**Autorité environnementale**

**Avis délibéré de l’Autorité  
environnementale sur le prolongement de  
la ligne 1 du métro parisien jusqu’à  
Val de Fontenay (93-94)**

**n°Ae : 2021-24**

Avis délibéré n° 2021-24 adopté lors de la séance du 19 mai 2021

Figure 3 : Emprises du projet au niveau de l'arrière-gare de Château de Vincennes. Source : étude d'impact (chapitre 5)

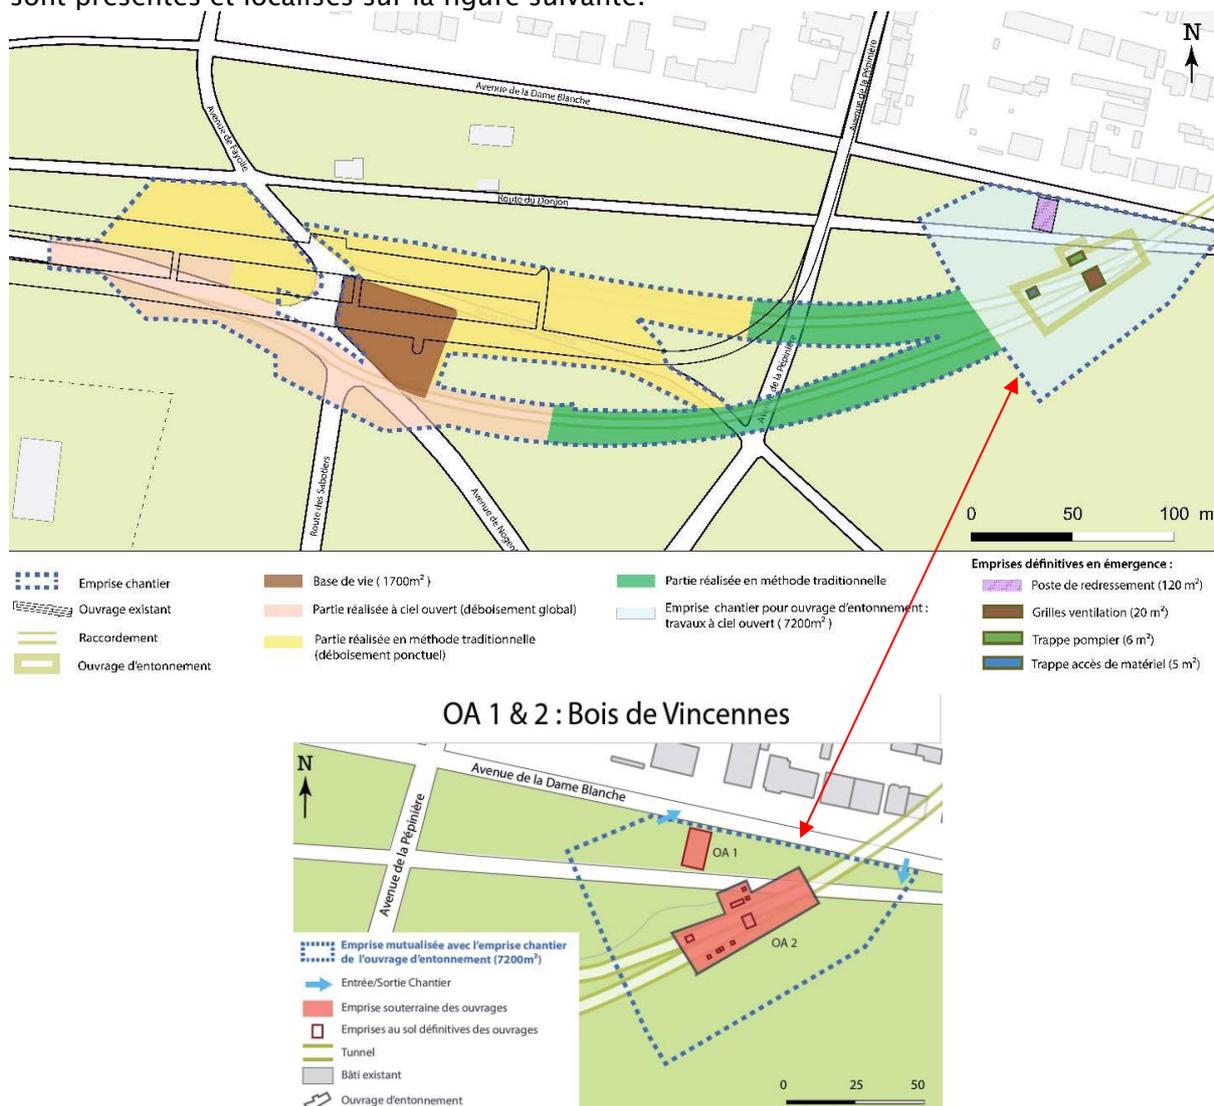
Les impacts des ouvrages OA 1 et OA 2 apparaissent *a priori* encore beaucoup plus problématiques : les travaux conduiront à déboiser environ 0,72 ha en site classé, face à des résidences de quelques étages en site inscrit ; le dossier prévoit le maintien, à l'issue des travaux, de quelques emprises en surface (grilles et trappes) de quelques dizaines de m<sup>2</sup> pour l'OA 2 ; en revanche, le futur poste de redressement (OA 1) serait « *un édicule de 120 m<sup>2</sup> d'emprise au sol pour une hauteur de 7 m environ* » en vis-à-vis d'une des résidences. Même si le dossier prévoit, à l'exception de ces ouvrages, le reboisement des surfaces déboisées, un tel édicule paraît, en première approche, peu compatible avec le site classé au titre des paysages. L'analyse des caractéristiques du site dans le chapitre 4 « état initial » apparaît insuffisamment précise pour spécifier les contraintes sur ce secteur, indépendamment de l'appréciation des riverains<sup>19</sup>. Pour l'Ae, il serait en particulier important de vérifier les dispositions applicables aux lisières du site classé.

***L'Ae recommande d'analyser finement la compatibilité du projet, en particulier du poste de redressement (OA 1), avec les dispositions visant à protéger le site du Bois de Vincennes. Par précaution, l'Ae recommande d'envisager une solution de substitution raisonnable permettant d'éviter toute émergence au-dessus du sol.***

Figure 4 : Carte des sites inscrits et des sites classés. Source : étude d'impact

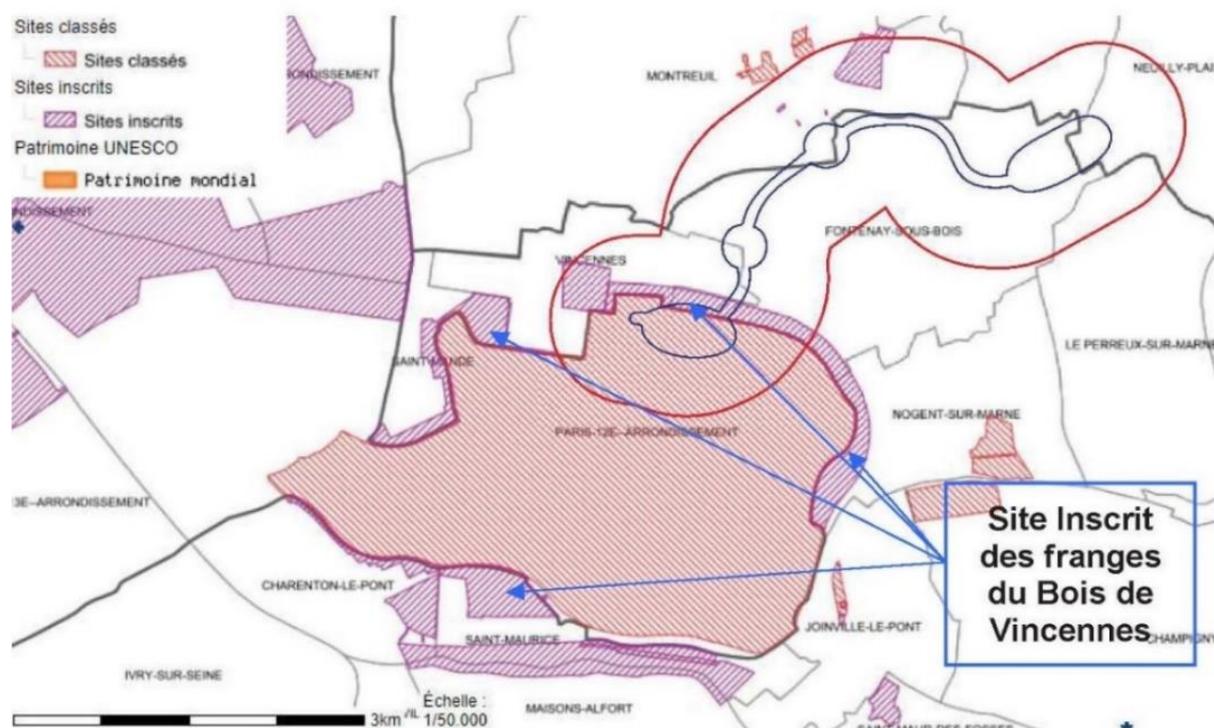
Les impacts des ouvrages seront en revanche très forts au sein du site classé du Bois de Vincennes.

Figure 5 : Aménagements pris en compte par l'analyse des impacts cumulés (en jaune, le prolongement de la ligne 1) – Source : dossier

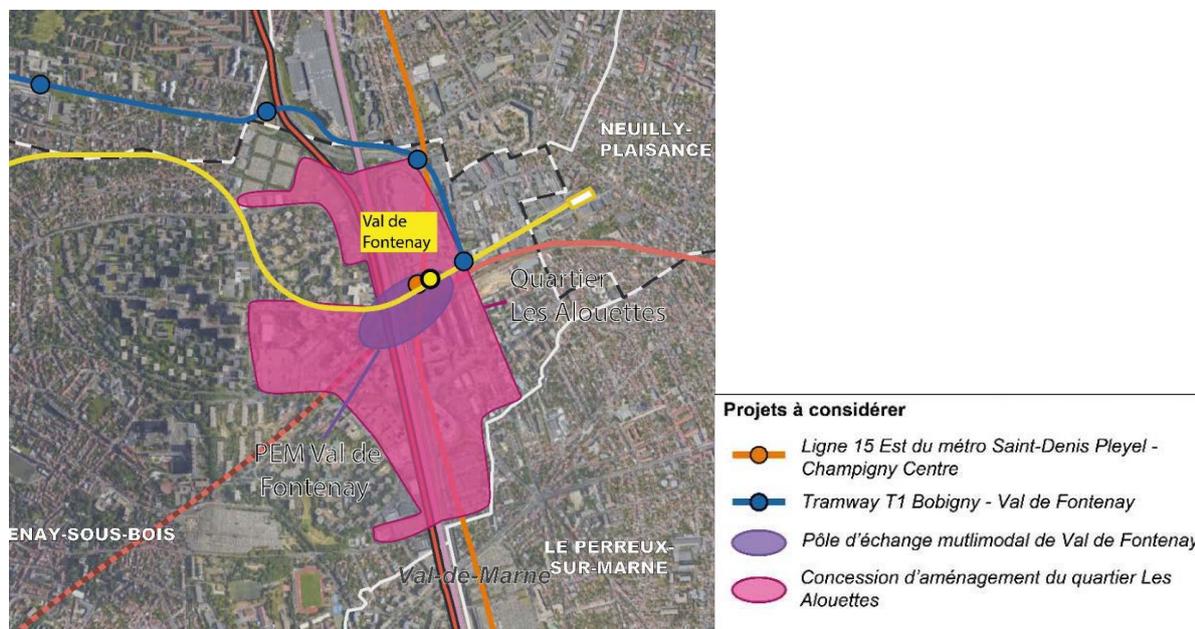
Le projet de pôle-gare de Val de Fontenay est traité à part comme « projet connexe », au prétexte qu'il n'aurait pas fait l'objet d'une évaluation environnementale et d'un avis d'autorité environnementale, ce qui est erroné (voir note 10 plus haut). Le pôle-gare a en effet un statut à part, dès lors qu'il est intrinsèquement lié à la réalisation du projet. Par conséquent, le dossier a pleinement vocation à analyser l'ensemble des effets du prolongement et du pôle-gare sur le secteur de Val de Fontenay.

L'aménagement Val de Fontenay – Alouettes, à l'est du pôle gare est également présenté comme un « projet connexe » intégré à l'analyse des impacts cumulés (voir analyse du même avis).
